VYSVĚTLENÍ ZADÁVACÍ DOKUMENTACE

Název veřejné zakázky:	UK – ETF – Generální rekonstrukce budovy ETF, Černá 9
Režim veřejné zakázky:	podlimitní veřejná zakázka
Druh veřejné zakázky:	veřejná zakázka na stavební práce
Druh zadávacího řízení:	otevřené řízení
Adresa veřejné zakázky:	https://zakazky.cuni.cz/vz00005406

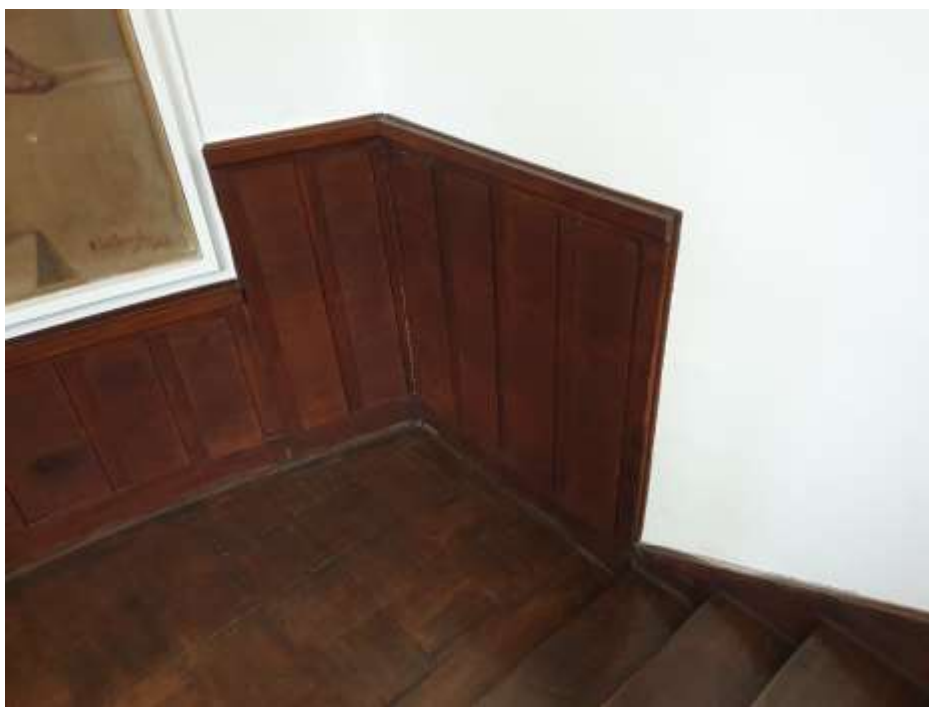
Vybavení nábytkem – ve výkresu PROJEKT INTERIÉRU KAVÁRNA A KLUBOVNA.pdf jsou vyobrazeny na straně 8 položky 1-3, 5 (křesla Butterfly, Vitra, konferenční stolek, posuvný žebřík). Tyto položky jsme nikde nenalezli ve výkazu výměr. Žádáme o informaci, zda je oceňovat, případně žádáme o doplnění výkazu výměr.

Tyto položky se neoceňují.
